高枝電動バリカン DKR チルト付 DKR-0330TC-BK / DKR-1030TC-BK 部品一覧

注意事項

■仕様変更の内容

■仕様変更箇所の見分け方

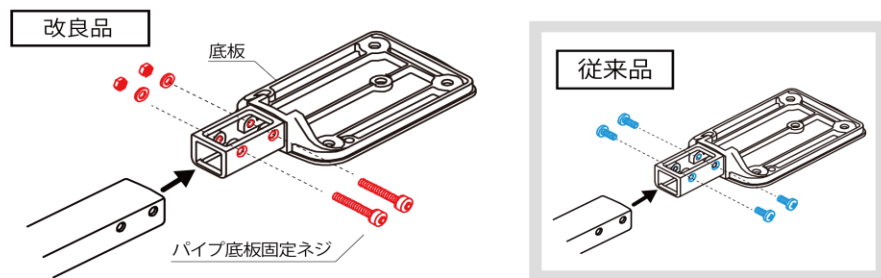
ガタつきの原因である、パイプと底板を固定するネジの緩みを発生させにくくするため
底板の **2本のネジ** を貫通させてボルトナットで締める方法に変更しました。
※従来品は **4本のネジ** で留めています。

パイプと底板を固定するネジ頭の
形状を確認してください。

「十」の切込み

六角形

「角パイプセット」及び「パイプ底板固定ネジ」は、従来品・改良品の互換性はありません。
お取替時にはご注意ください。

改良品用部品をご購入下さい。従来品用は適合しません。

従来品用部品・改良品用部品どちらもご使用頂けますが、ガタつきが気になる方は
改良品用部品の購入を推奨します。

※改良品用部品を取り付ける場合、新しい「DKR 黒底板セット (999DKR10B)」を
ご購入の上、従来本体の底板と交換して頂く必要があります。
